Ci-dessous CR Com_Eau du 23 septembre 2021

Commission Travaux- Eau- Assainissement

Compte rendu du 23 septembre 2021

Réécriture des points 1), 2) et 3)

Synoptique réseau EP simplifié

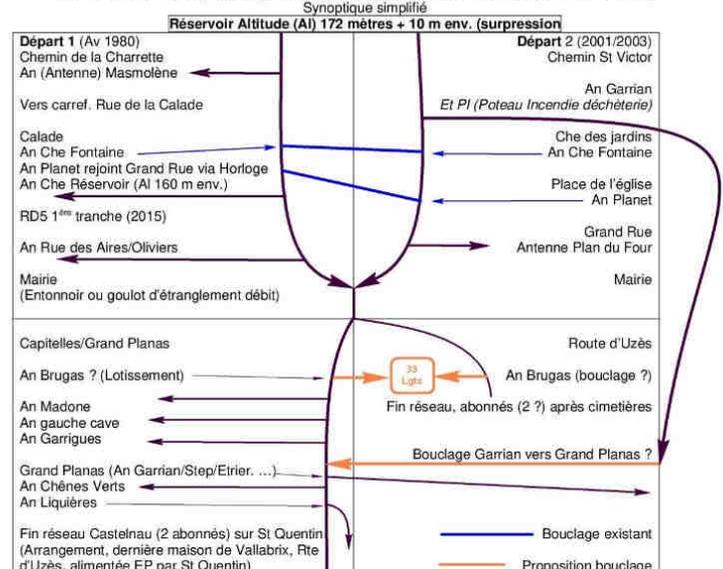
Mais l'étranglement du réseau (par conception d'origine) au droit de la mairie et le nombre d'usagers sur la conduite du Grand Planas sont à examiner de plus près et voir si des améliorations seraient possibles lors de la 2^{ème} tranche D5.

Synoptique ci-contre à droite pour montrer l'étranglement du réseau. En effet, à cet endroit, nous pourrions bénéficier (*vu de ma porte de mécanicien, mais pas d'hydraulicien*) des 2 conduites de gros diamètre (ancien réseau de la D5 et « nouveau » réseau de la Grand' Rue.

Antenne vers Garrian + antenne Che des Jardins/Grand Rue/Mairie. Au droit de la mairie « Effet Entonnoir », les 2 départs se rejoignent et à nouveau partagés en 2. Une antenne Rte d'Uzès, une antenne Grand Planas (Liquières) se terminant à Castelnaud pour 2 abonnés. (Accord avec St Quentin.)

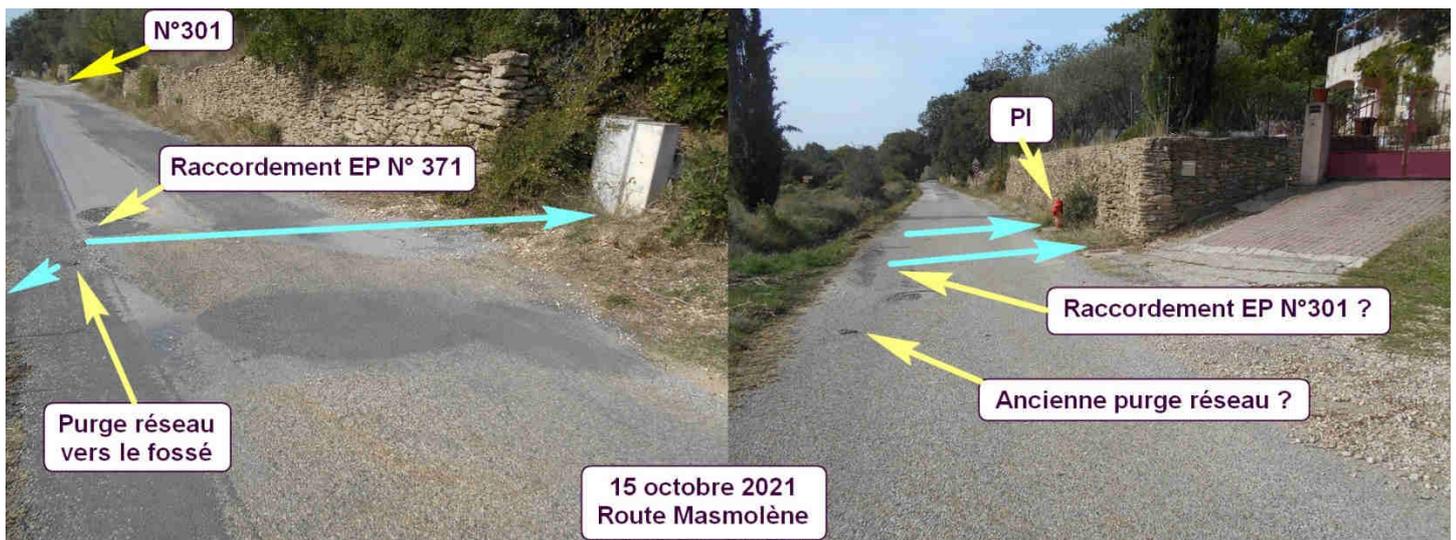
Les purges aux points hauts du village ! ?

- Exemple Chemin du Réservoir, problème résolu à l'été 2020.

Tout existait, ce n'était qu'une question de connaissance du fonctionnement du réseau, d'entretien et correction de malfaçons au niveau des raccordements sur la conduite d'alimentation.
